Emne: Høring af udkast til bekendtgørelse for en energipark ved Brønderslev i Brønderslev Kommune med tilhørende miljøvurdering

Høringssvar til bekendtgørelsen om Energipark Brønderslev

Bemærkninger til udkast til bekendtgørelse for en energipark ved Brønderslev ID 201 Brønderslev.

Lilla angiver området for energiparken og grøn angiver fjernebeskyttelsesområdet for Øster Brønderslev Kirke.

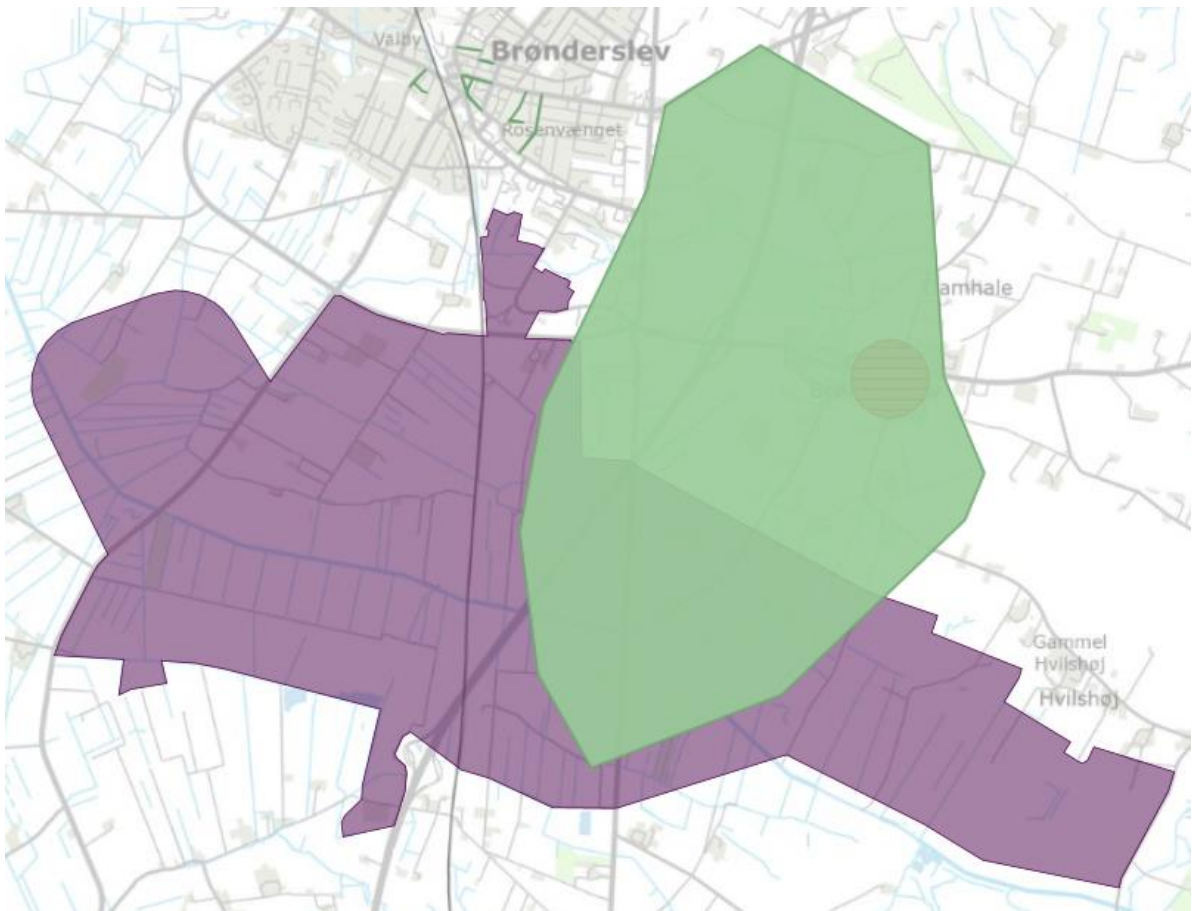
Ud fra det fremsendte materiale kan Aalborg Stift konstatere, at delområderne 1, 2 og 4 er beliggende indenfor fjernbeskyttelsesområdet for Øster Brønderslev Kirke.

Inden der træffes endelig beslutning om udlæggelsen af en energipark, bør det undersøges, gerne med visualiseringer, hvordan påvirkningen af Øster Brønderslev Kirke bliver i forhold til de elementer, man påtænker at opsætte i de delområderne 1, 2 og 4. Ligeledes bør det overvejes hvilke afværge foranstaltninger, der kan tages i brug for at reducere påvirkningen af kirken. Aalborg Stift finder ikke, at det er tilstrækkeligt, at det af miljørapporten fremgår, at påvirkningen er moderat og negativ.

Aalborg Stift skal anmode om, at der i det videre forløb tages aktivt hensyn til Øster Brønderslev Kirke. Dette kan eksempelvis gøres ved at sikre, at der ikke sker opførsel af elementer, der påvirker kirken negativt. Aalborg Stift er bevidst om, at der allerede er opsat vindmøller inden for delområde 2, men det bør tilstræbes, at der ikke opsættes flere i dette område.

Det bør tilføjes til bekendtgørelsen, at der skal ske en sikring af Øster Brønderslev Kirke inden for det område, der dækker fjernbeskyttelsesområdet for Øster Brønderslev Kirke.

Kortbilag 1

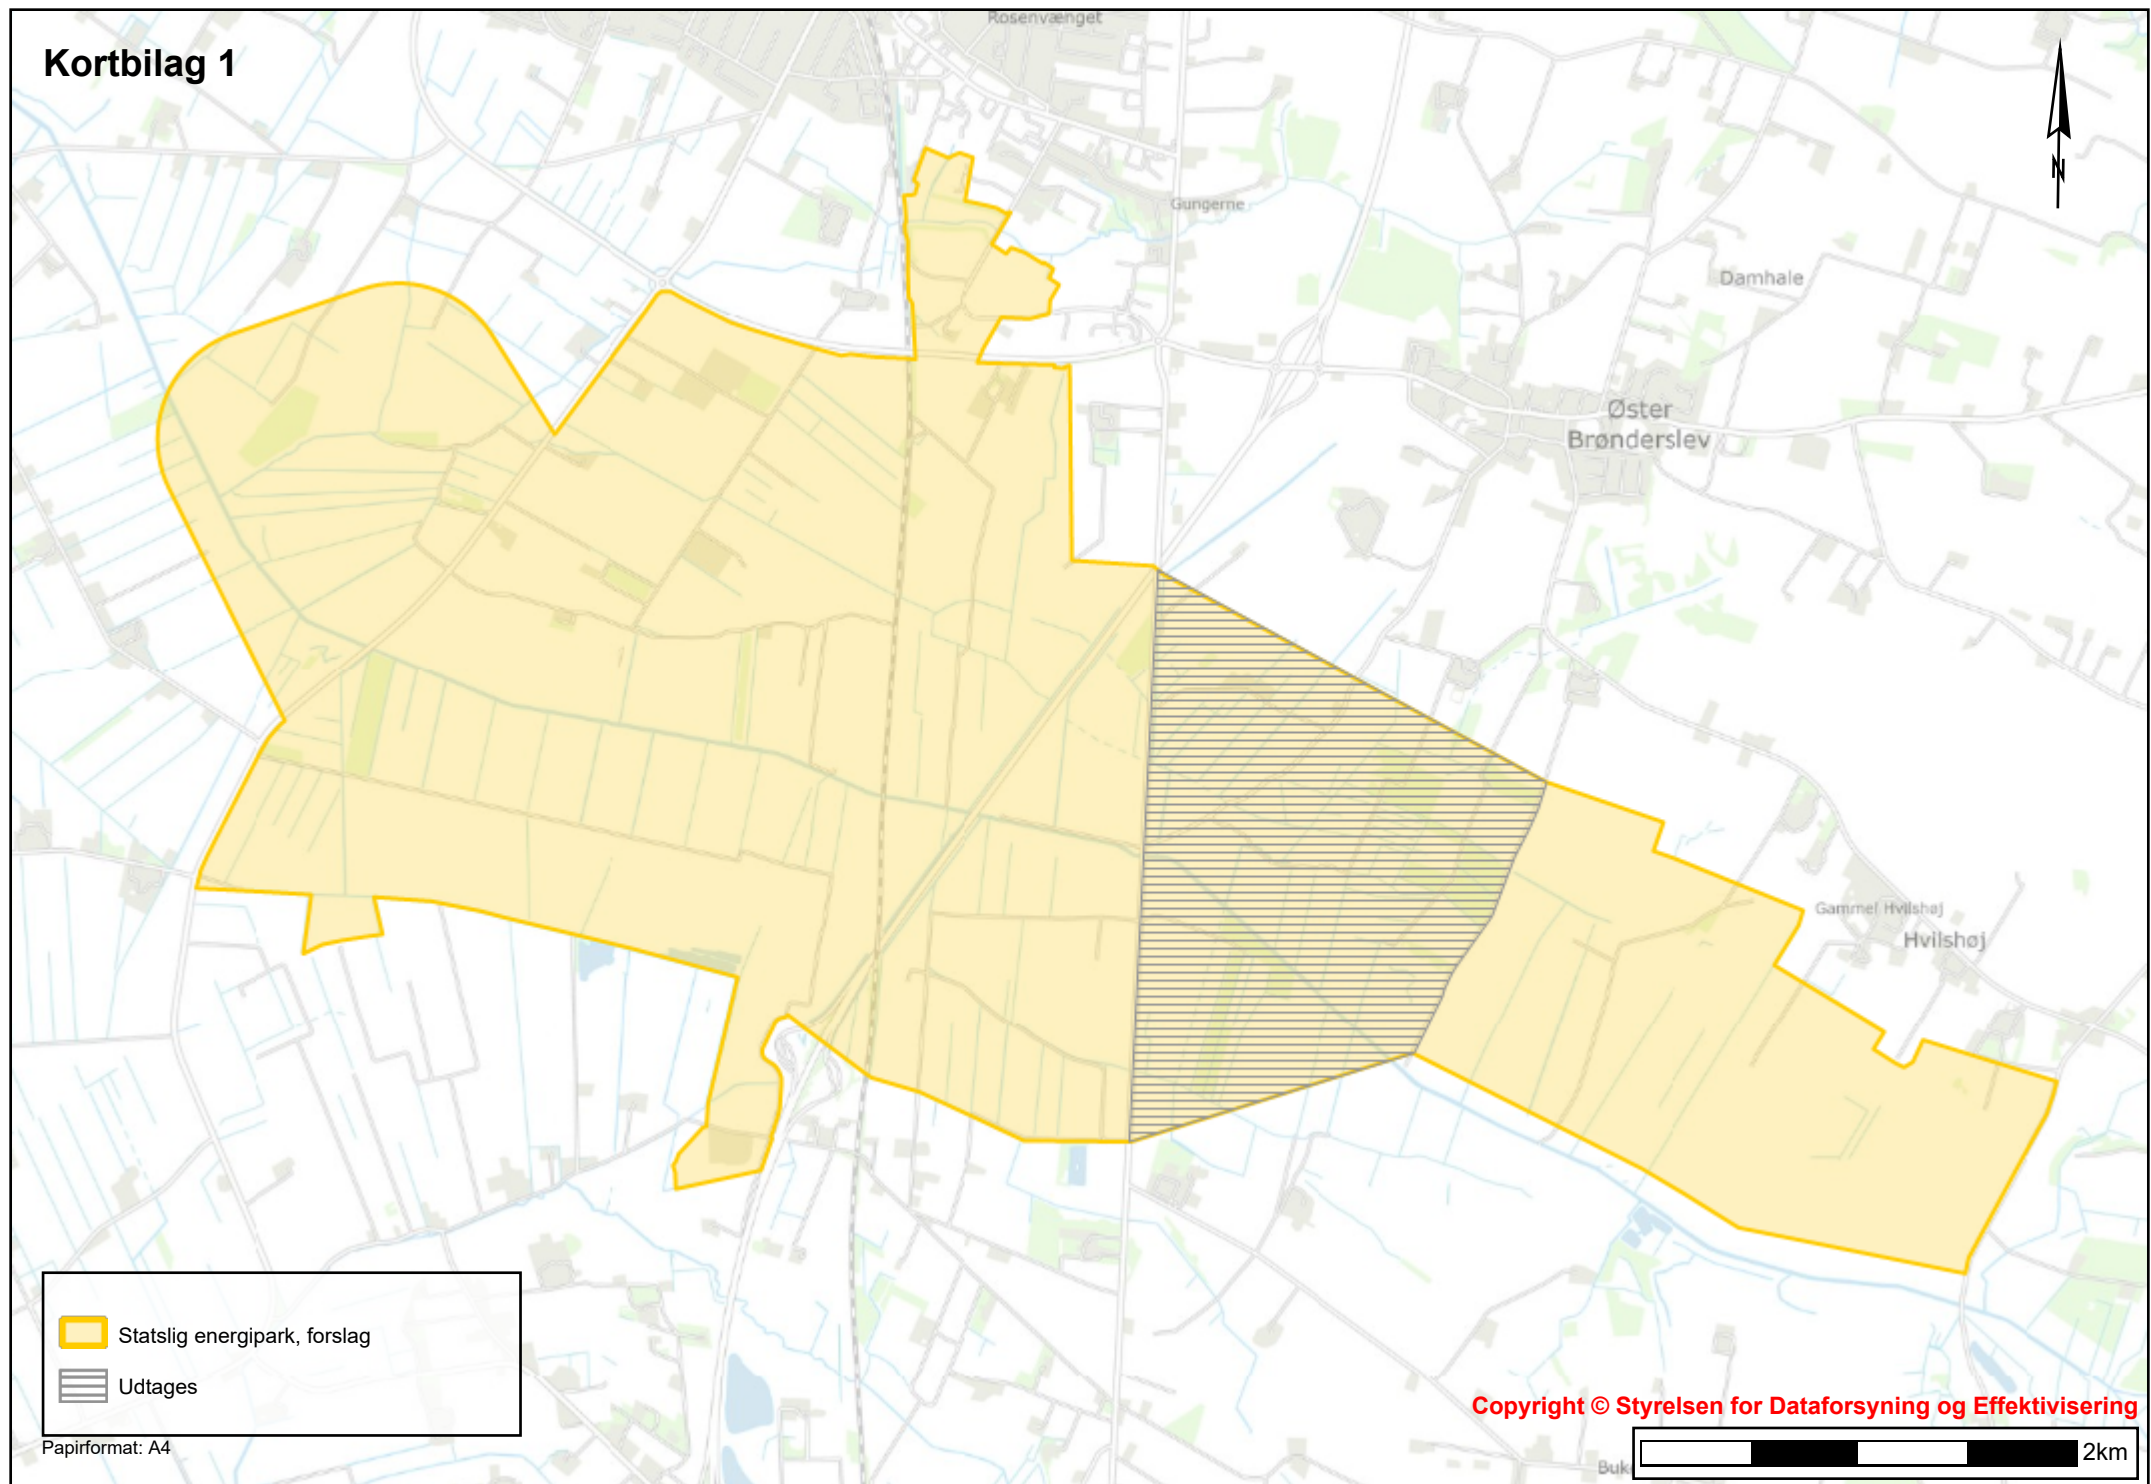
Byrådet i Brønderslev Kommune besluttede på deres møde den 28. maj 2025, at de ønsker den del af delområde 2, som ligger mellem Ålborgvej og lokalplan 32-T-35.01, taget ud af energiparken som vist på vedlagte kortbilag 1.

Jeg har vedlagt shapefiler, hvor arealet er taget ud af bekendtgørelsens delområde 2.

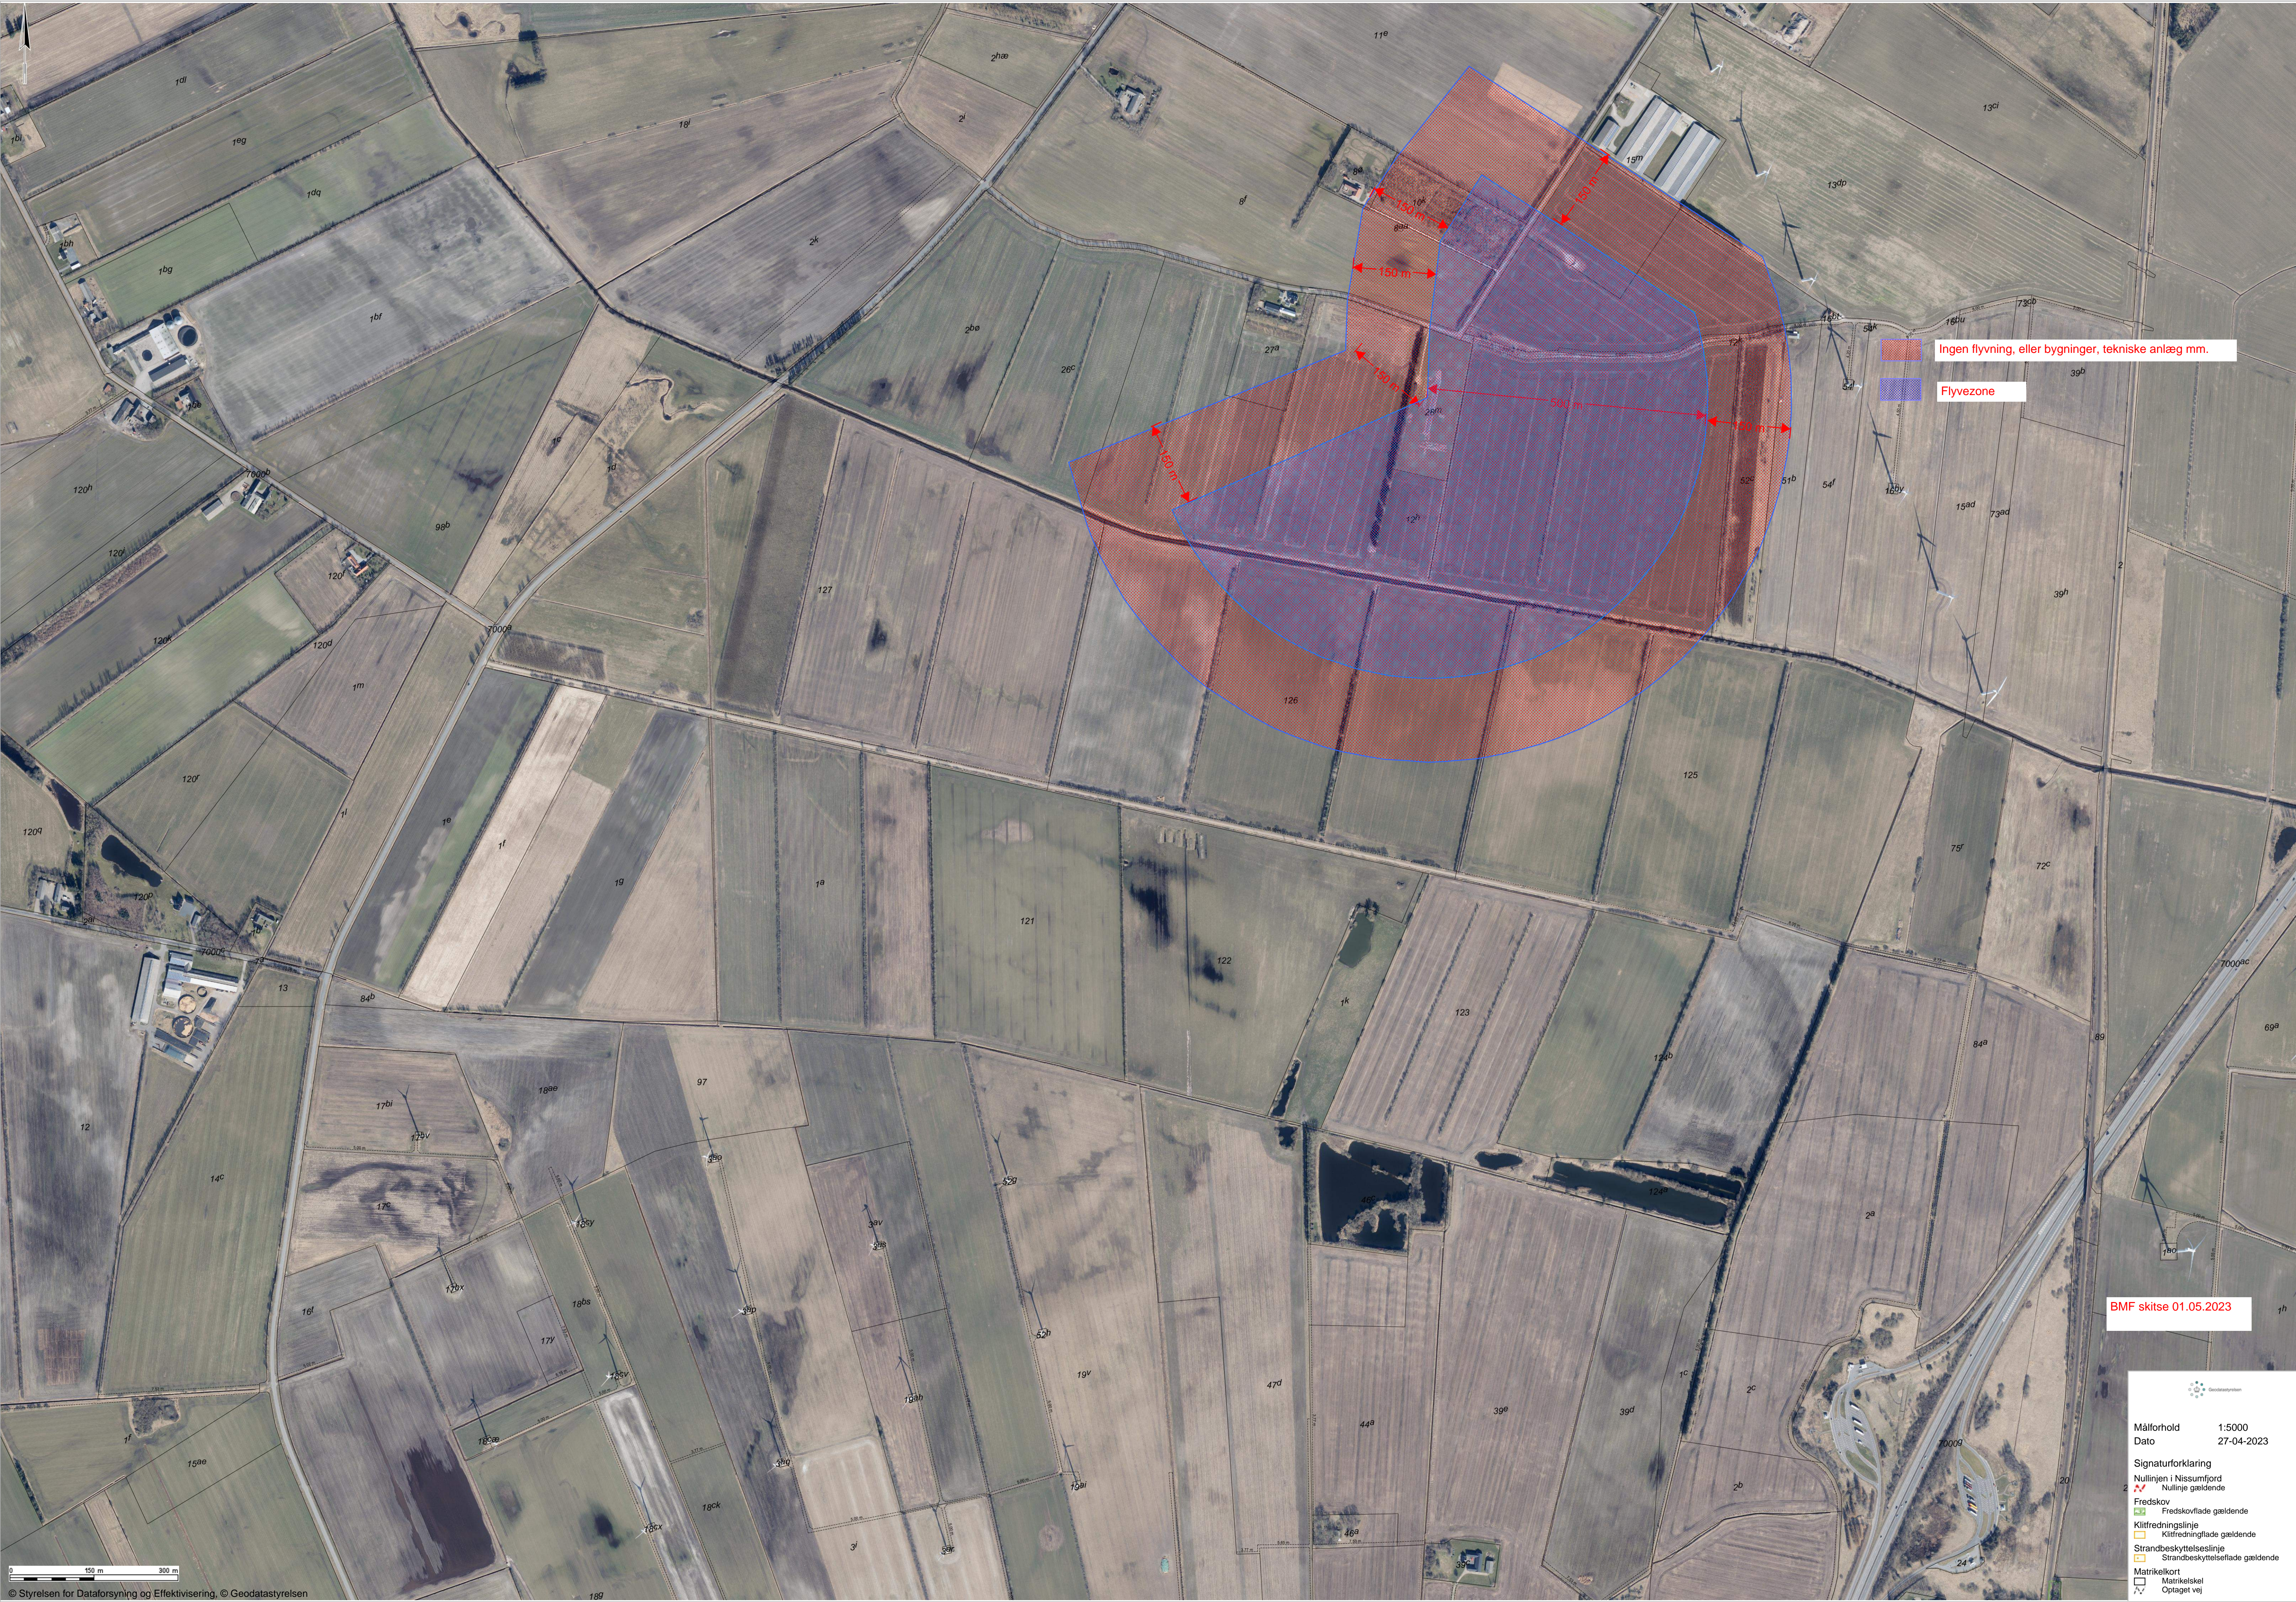
For at sikre klubbens fortsatte virke er det nødvendigt, at der findes en ny placering, og at den nye modelflyveplads står klar til drift, inden anlægsarbejdet påbegyndes. Det er ikke tilladt at overflyve områder, hvor der udføres anlægsarbejde, eller tekniske anlæg, når disse er etableret. Sikkerhedsregler kræver en afstand på mindst 150 meter mellem modelfly og anlægsområder eller tekniske installationer. Flyvezonen er op til 5-600 meter fra center af modelflyvepladsen. Uden en løsning vil klubbens aktiviteter blive nødt til at ophøre, hvilket vil ramme medlemmerne hårdt og bringe modelflyvningsens fremtid i området i fare. Desuden benyttes flyvepladsen af danske dronevirksomheder til test af droner.

På byrådsmøde den 28. maj 2025 blev det besluttet at området mellem Hvilshøj Klimapark og Aalborgvej undlades, således der kan skabes en ny plads til Brønderslev modelflyveplads inkl. sikkerhedszoner.

Vedlagt er et kort der viser det område der overflyves i dag, inkl. sikkerhedszone.
